CAAC  
适航指令

编号：CAD2000-R044-02

一. 标题： 检查导线束和燃油管组件之间的摩擦

本指令适用于序号为0002到0462的R44直升机。

**FIGURE 1**

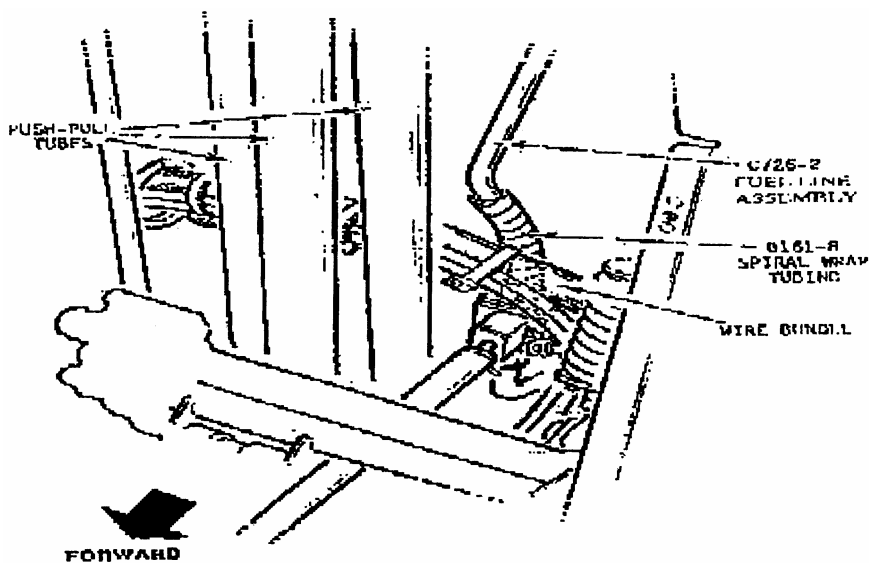
2) 检查燃油关断活门上方的导线束(PN: C059)和燃油管组件(PN: C726-2)之间有无接触。如果有接触，检查是否有摩擦。

3) 如果在导线束和燃油管组件之间产生摩擦，用一适航的燃油管更换原来的燃油管。燃油管螺帽的力矩是110-130英寸-磅。确保导线束和燃油管组件之间有无间隙。

4) 在燃油管组件上安装一条3英寸的管形螺旋扎带(PN: B161-8，如附图1所示)。
